STANOVISKO

k navrhovanej činnosti „Logistické centrum a ľahká priemyselná výroba Piešťany“ vypracované na základe jej odborného posúdenia v súlade s ustanovením § 16a ods. 3 zákona č. 364/2004 Z. z. o vodách a o zmene zákona SNR č. 372/1990 Zb. o priestupkoch v znení neskorších predpisov (vodný zákon) v znení neskorších predpisov

Výskumný ústav vodného hospodárstva Bratislava na základe odborného posúdenia navrhovanej činnosti „**Logistické centrum a ľahká priemyselná výroba Piešťany**“ poskytuje nasledovné stanovisko:

Obrázok č. 4 Ochranné pásmo prírodných liečivých vôd

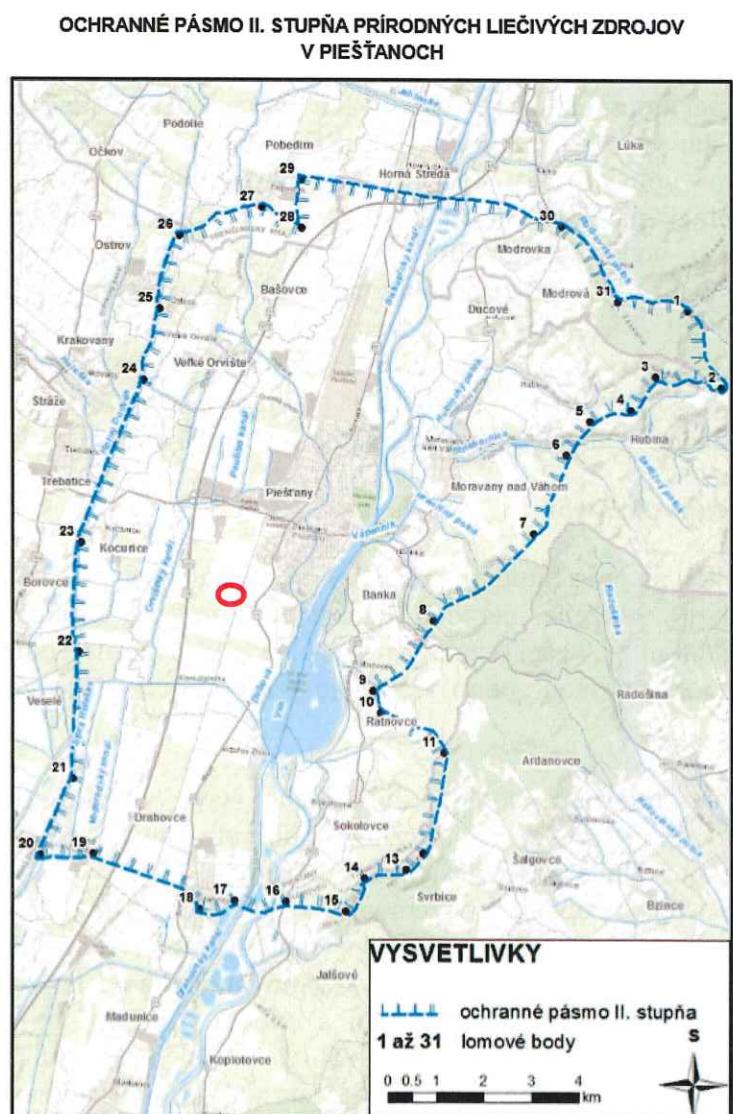
Záujmové územie sa nachádza vo vymedzenom území ochranného pásma II. stupňa prírodných liečivých zdrojov v Piešťanoch (obrázok č.4), ktoré sú vymedzené vo vyhláške MZ SR č. 41/2020 Z. z., ktorou sa ustanovujú ochranné pásma prírodných liečivých zdrojov

POZOR: Zároveň vzhľadom na skutočnosť, že plánovaný vodný zdroj studňa sa nachádza vo vymedzenom území ochranného pásma II. stupňa prírodných liečivých zdrojov v Piešťanoch, ktoré sú vymedzené vo vyhláške MZ SR č. 41/2020 Z. z., ktorou sa ustanovujú ochranné pásma prírodných liečivých zdrojov v Piešťanoch a realizovaná čerpacia skúška dokumentovala množstvo $1,3 \text{ l.s}^{-1}$, pričom projektovaná studňa vyžaduje pre potreby zásobovania riešeného areálu vodou skoro 4-násobnú výdatnosť ($4,5 \text{ l.s}^{-1}$), je nevyhnutné posúdiť takéto ovplyvnenie zdrojov prírodných liečivých vód!
